リサイクル燃料備蓄センター 設工認申請について (分割第2回)

令和4年5月10日

リサイクル燃料貯蔵株式会社

2. 前回審査会合等のコメント対応

地下水位観測位置

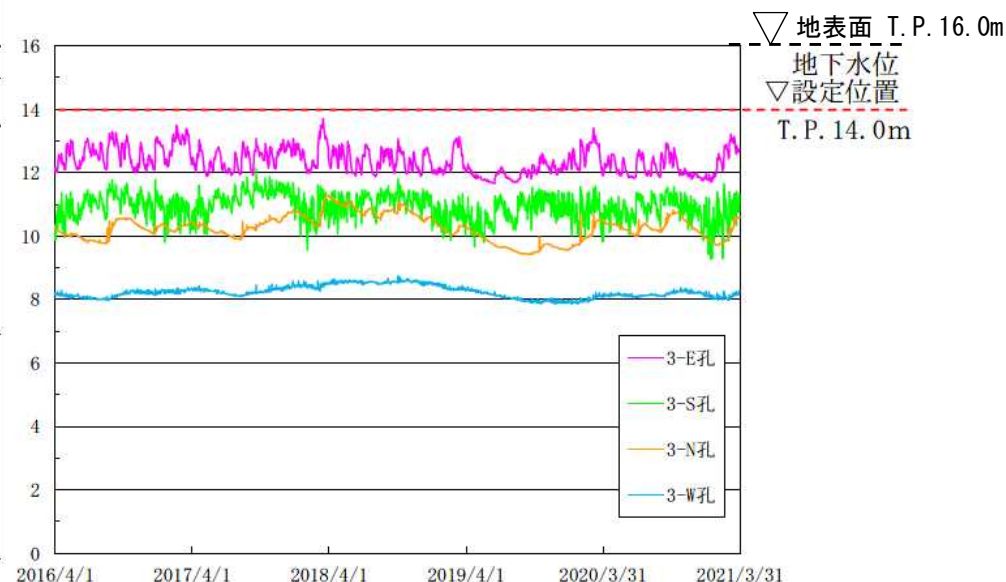
- (コメント) ① 地下水位の設定の妥当性について
 ② 液状化検討に用いたデータの妥当性について

<①地下水位の設定の妥当性について>

- ・ 建屋周辺 4 点の観測記録に基づいて、保守性を考慮して、地下水位を T.P. 14m (地表面下 2m) とした。

建屋下ボーリング孔のN値

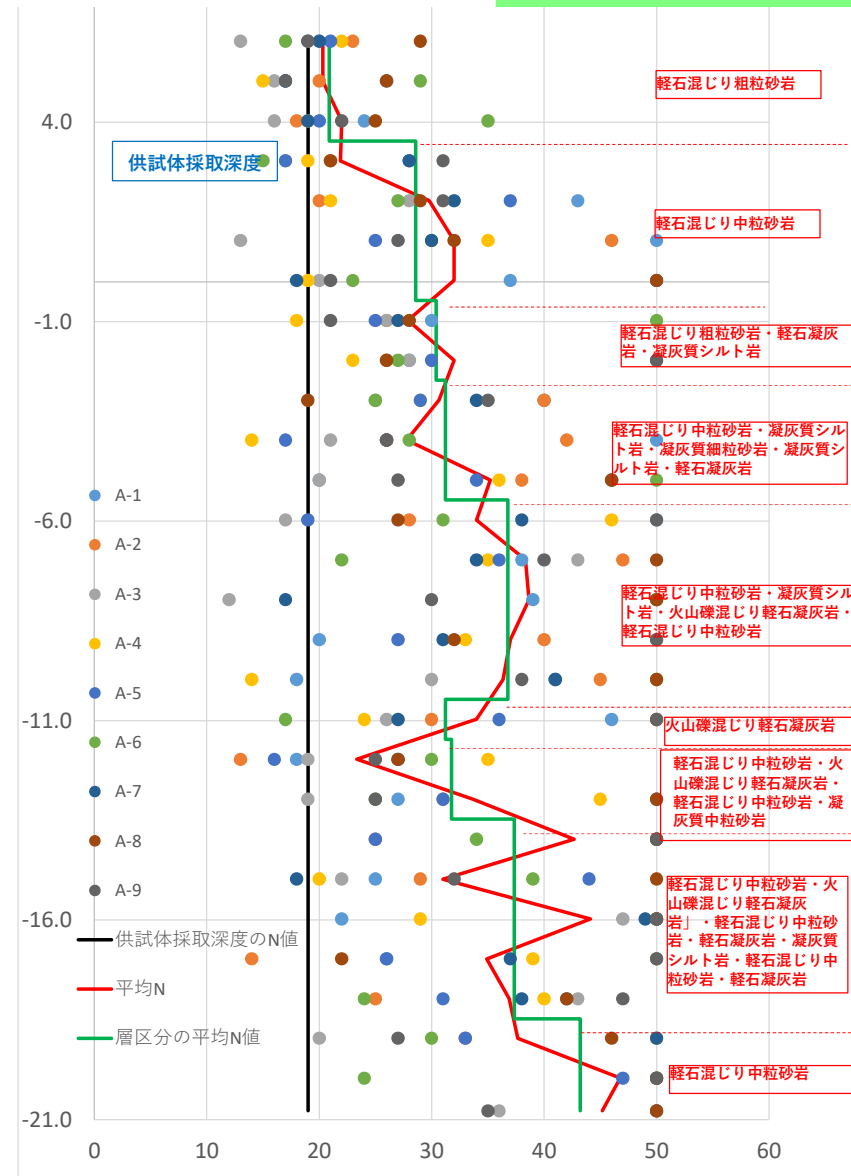
<② 液状化検討に用いたデータの妥当性について>

- ✓ 砂子又層の液状化判定に用いる繰返しせん断応力比Rの値は、建屋直下のボーリング孔（FS孔）の標高約2.5mの深度から採取した9本の供試体による室内試験結果より求めている。FS孔に近いA-4孔のボーリングデータによると当該深度のN値は19である。

- ✓ 貯蔵建屋下のボーリング調査結果によれば、砂子又層は概ね水平成層であり、平面的な広がりも考慮しても性状は安定している。
- ✓ 地質調査を目的としたA1～A9孔の9本のボーリングデータによるN値の分布と深度ごとのN値の平均値を右図に赤線にて示している。また、N値及び岩種を参照して設定した層区分とその平均値を緑線で示している。深度方向に関して、N値の平均値は浅部になるほど小さくなる傾向を示す。
- ✓ これらのN値のうち、N値20以上のデータは約85%であり、大方のN値は20以上となっており、供試体採取深度のN値19は全体のN値の分布の下位に属すると考えられる。N値20を下回るデータは、浅部に集中している。
- ✓ 最上層における平均N値は、供試体のN値と近い値ではあるものの、最上層を含む全ての層において砂子又層のN値は、右図に黒線で示す室内試験に用いた供試体のN値19を上回る値を示している。

- ・ 建屋下の砂子又層の平均N値はいずれも室内試験に用いた供試体のN値を上回ることから、液状化判定に用いたデータは保守的である。

受入れ区域の壁の配置

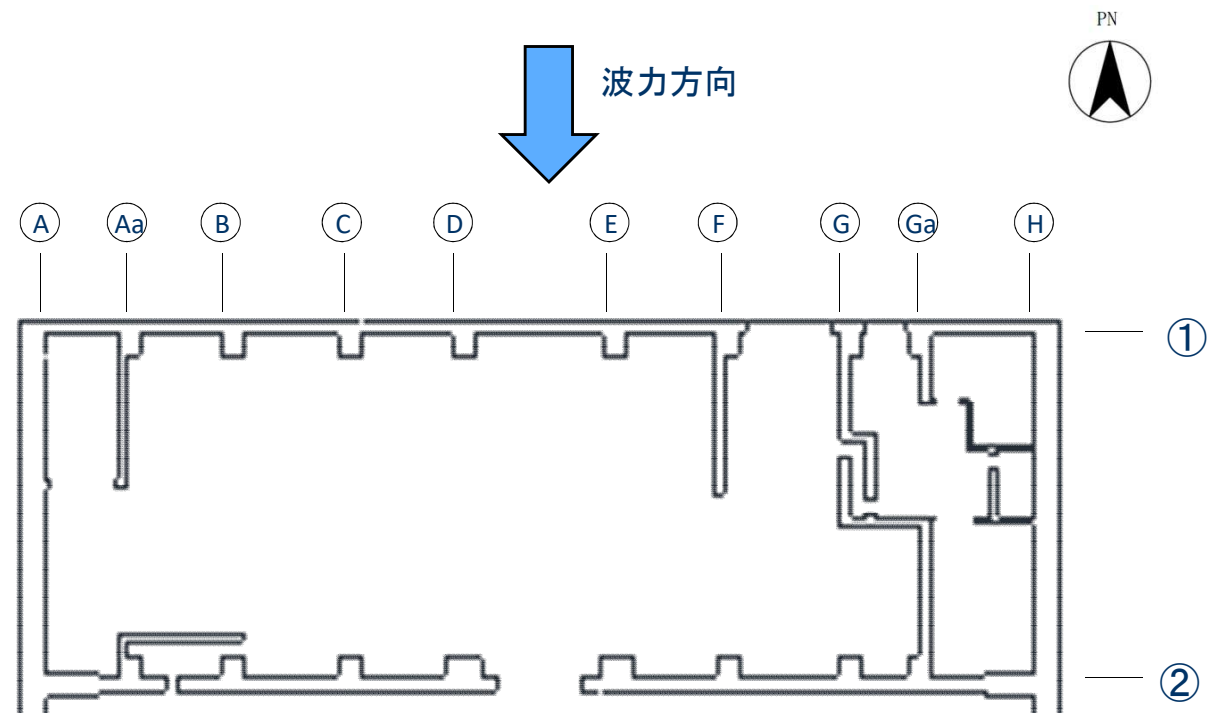
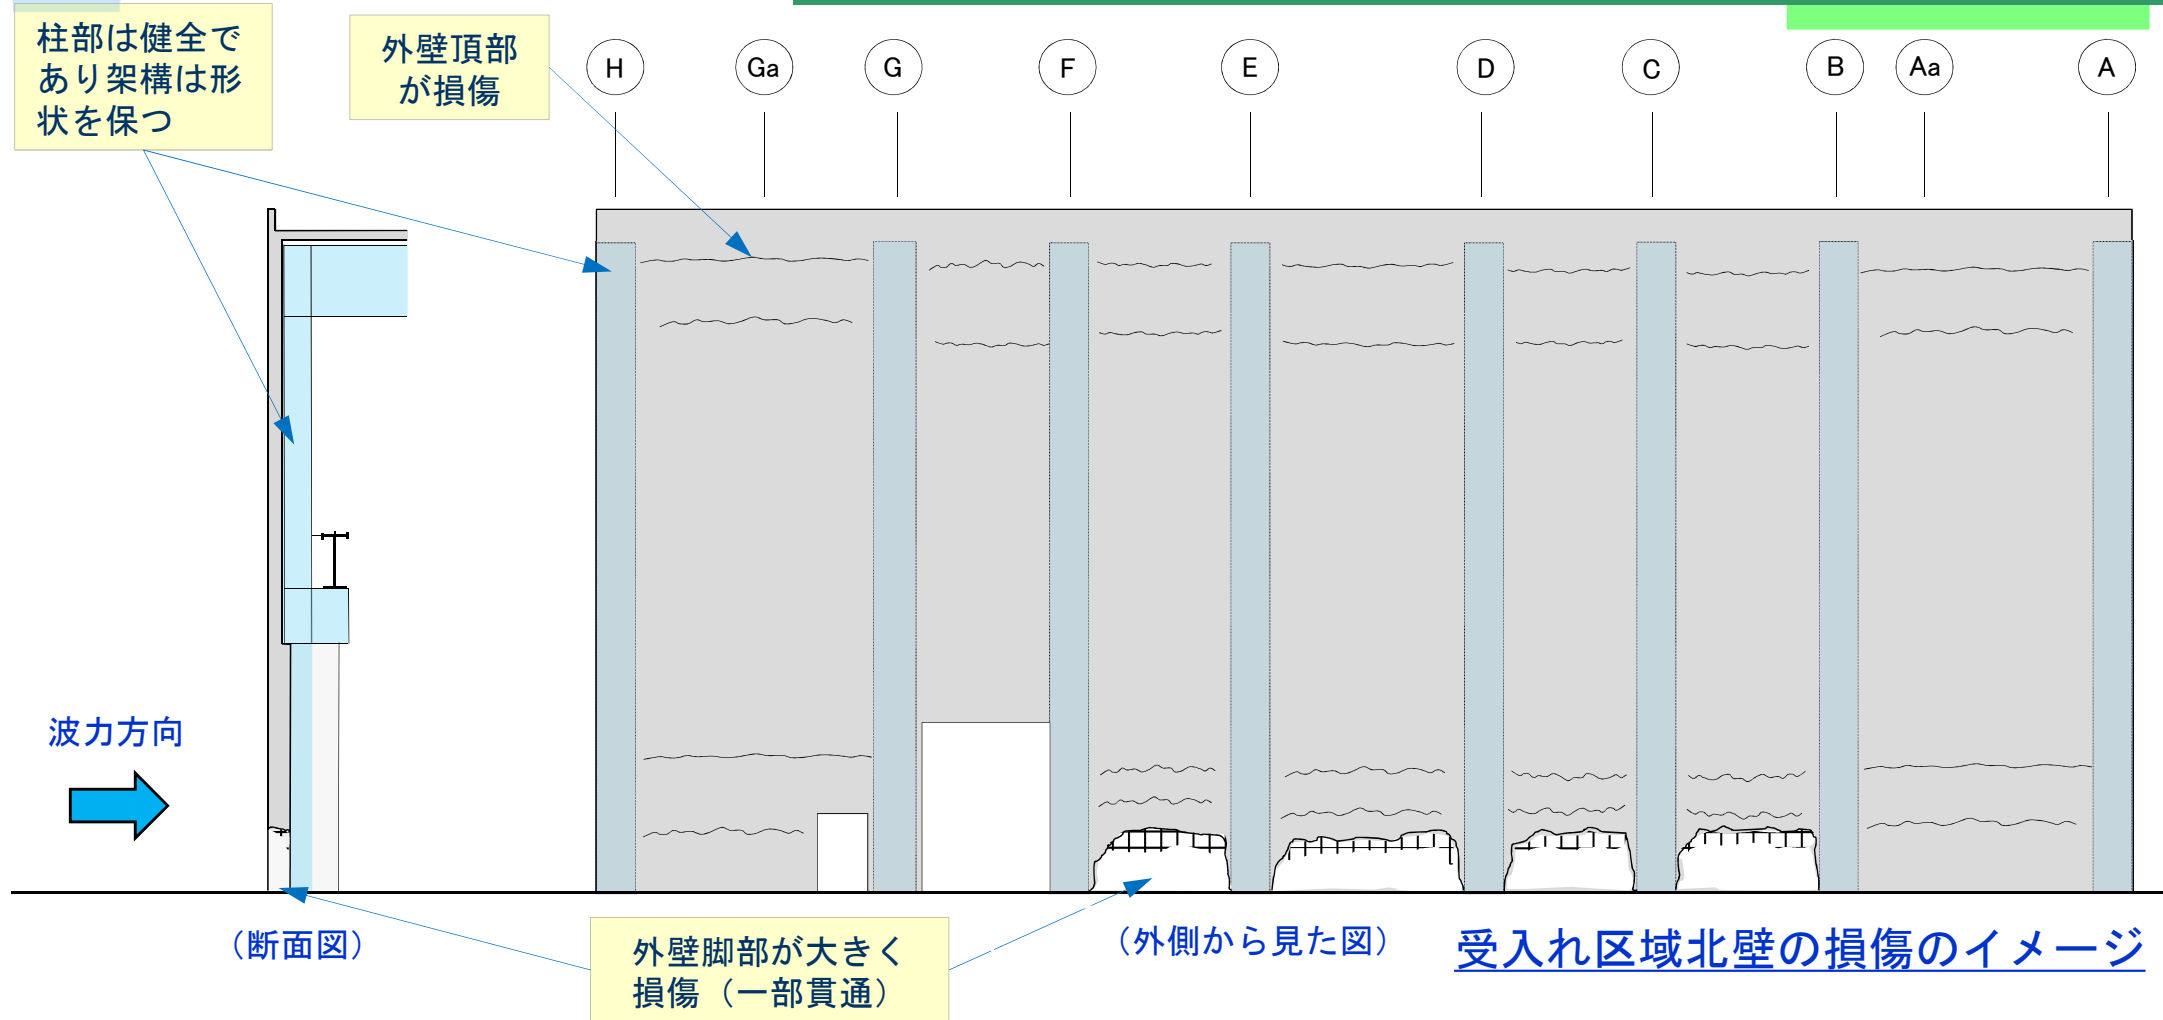
(コメント) 仮想的な大規模津波が到達したときの受入れ区域の損傷の程度について説明すること。

外壁(右図①通り)の損傷の程度

- ・ A通り～Aa通り及びF通り～H通りについては、外壁に直交する控え壁が存在することから、損傷の程度は低いと考えられる。
- ・ Aa通り～F通りは上記のような控え壁を有しないことから、面外方向の変形抑制効果が少ない。

- 損傷程度が高い部位は、壁中央部のAa通り～F通りの間と考えられる。
- 外壁が波力を受ける場合と柱が単独で波力を受ける際の北側外壁中央部の壁及び柱の応力を計算する。計算にあたっての考え方は以下のとおりである。

- ✓ 外壁及び柱の加わる波圧の算定に当たっては、浸水深7mに水深係数3を考慮する。
- ✓ 応力の算出は、外壁及び柱を梁モデルに置換して両端固定として算出する。
- ✓ 許容限界は日本建築学会「原子力施設鉄筋コンクリート構造計算規準」及び「鋼構造塑性設計指針」に示される終局の許容限界を用いる。

- ✓津波波力を受ける受入れ区域北側外壁の脚部と頂部では、次ページに示すように応力が耐力を大幅に上回ることにより損傷が生じる。
- ✓外壁は損傷を受けるものの、次ページに示すように津波波力を受ける柱の応力は耐力を下回る。また、この評価では鉄骨鉄筋コンクリート柱に内蔵される鉄骨 (BH-800×800×32×40) の耐力を考慮していないことから、その靱性とあいまって架構は形状を保つことができると考えられる。
- ✓架構が形状を保つことを踏まえると、外壁・天井スラブ・クレーンガーダ・天井クレーンの落下の可能性は低いと考えられる。

評価部位の選定について

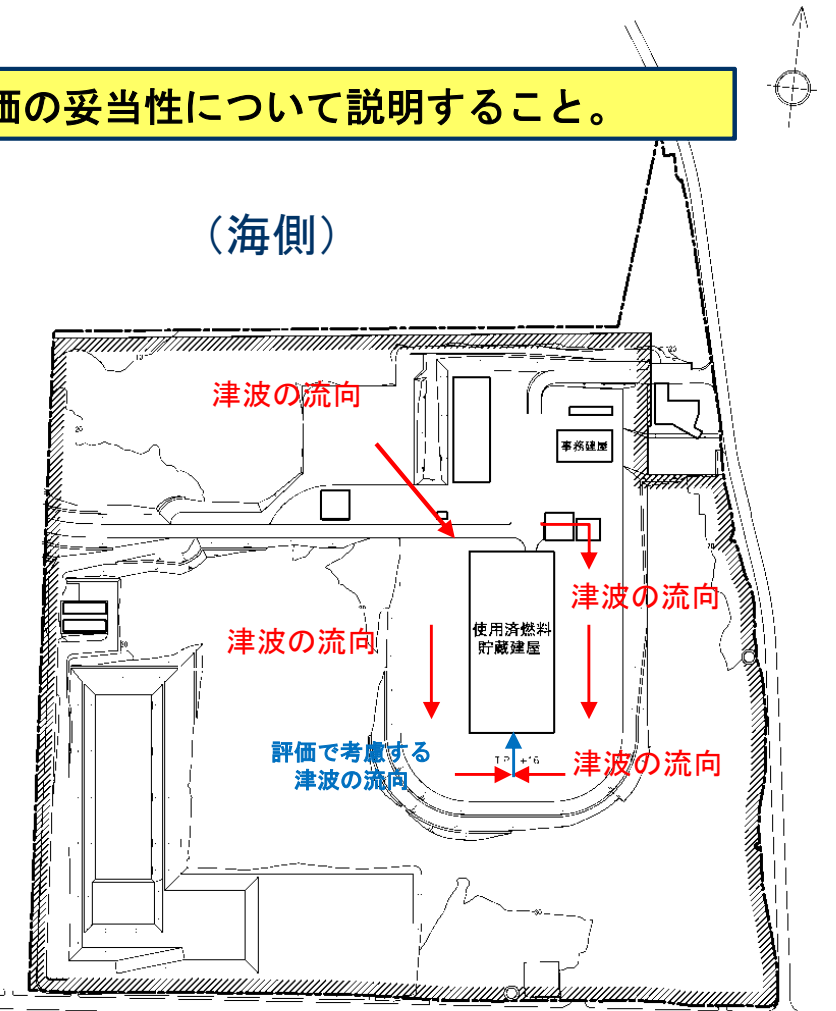
(コメント) 津波波圧及び津波に伴う漂流物の建屋への衝突に係る評価の妥当性について説明すること。

- ✓ 貯蔵建屋受入れ区域の北側の外壁については、津波による波圧が直接作用するが、当該区域は損傷するとしている。
- ✓ 貯蔵建屋の西側の外壁については、津波による波圧が直接作用するが、壁厚が最も厚く、強度が高い構造となっている。
- ✓ 貯蔵建屋の東側の外壁については、津波による波圧が直接作用することはないが、西側同様に壁厚が最も厚く、強度が高い構造となっている。
- ✓ 貯蔵建屋の南側の外壁については、津波による波圧が直接作用することはないが、西側及び東側の外壁に比べて壁厚が薄く、強度が低い構造となっている。

上記を踏まえ、保守的な評価を行うために、南側の外壁に対して波圧が正面から直接作用するとして評価を行っている。
